### ③ 改善箇所説明図

#### <改善内容>

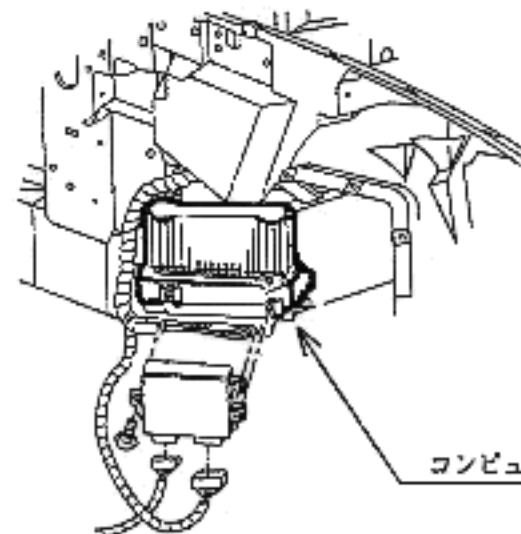
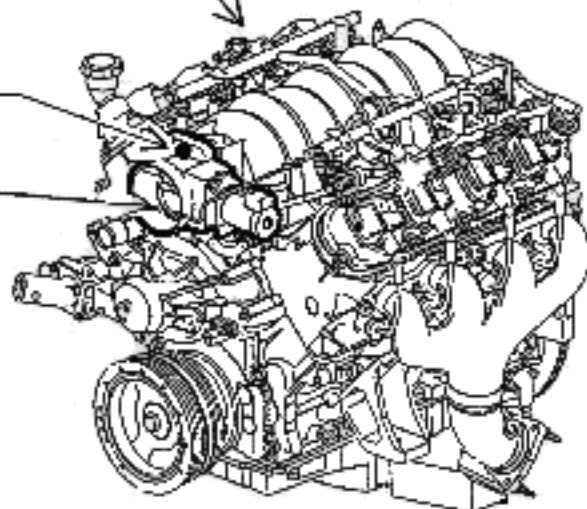
基準不適合発生箇所

〔原動機の回転数を制御する電子制御式スロットルコントロールシステム等を制御するコンピュータのプログラムの一部が不適切なため、最悪の場合、スロットルバルブが全閉になり、走行不能に至るおそれがある。〕

コンピュータのプログラムを変更する。

<識別>  
スロットルボディに  
白ペイント塗布
